## ふじみ野市 殿

### 流水プールの吸い込まれ事故を 工学的に検証し 事故防止を検討した 報告書

平成23年7月20日

公益社団法人 日本技術士会 登録  
子どもの安全研究グループ

## 事故が発生した取水ますと防護柵

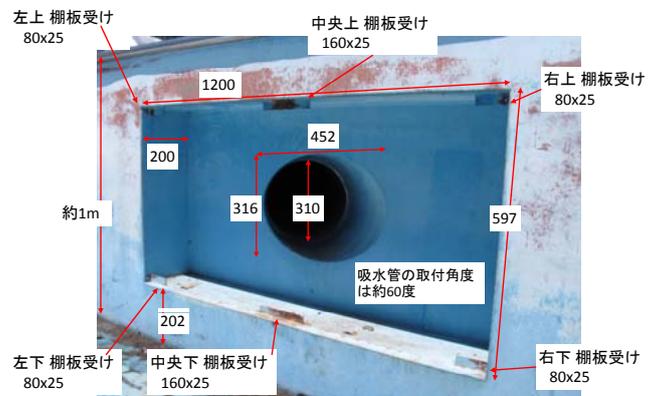
防護柵は4隅をねじ止めする構造である。

## 取付ねじが損傷した

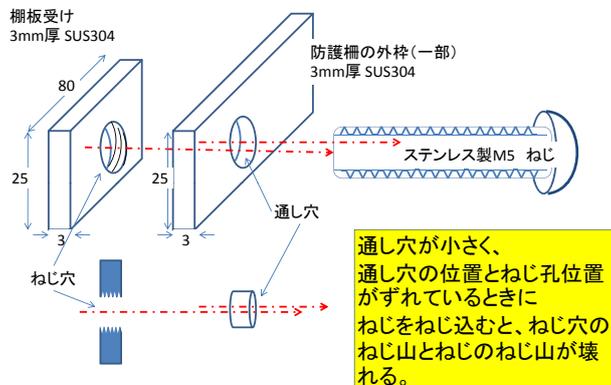
- ねじ穴(柵板受け側)の位置と通し穴(保護柵側)の位置が1~2mmずれている。
  - ずれの原因は
    - 現場合わせでねじ穴加工をしたこと、
    - ステンレスの加工性の悪さ、
    - 通し穴の径(5~6mm)がねじ外径(5mm)に極めて近い - 7mm欲しい
    - 5mmねじと小さいので通し穴を大きくできなかった。
- 取付ねじ(ステンレス, 5mm)が損傷した。
- ねじが緩みやすい。
- ステンレスねじの代用に鉄ねじを使用したところすぐ錆びて折れている箇所もある。

## 事故のあった取水ますの ねじ穴(取水ます)と通し穴(防護柵)のずれ

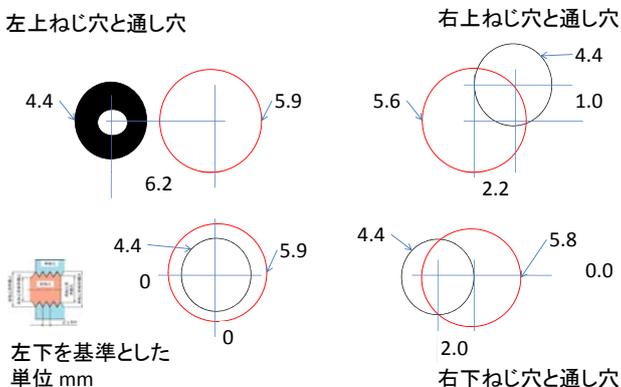
- 図面通りの施工が出来ないにもかかわらず、設計と協議していない。  
- タッピングねじの指定、加工穴位置がパイプと重なる指定。
- 施工の判断で加工の位置を決めたようであるが、加工位置が6枚の防護柵とも異なっている。
- 通し穴が小さく、ねじのねじ山を損傷させた。
- 通し穴位置がねじ穴位置とずれているのでねじのねじ山を損傷させた。
- 5mmねじの施工で4mmねじも使用されている。  
(No.2ます、左防護柵、右上のねじ穴φ2.8)
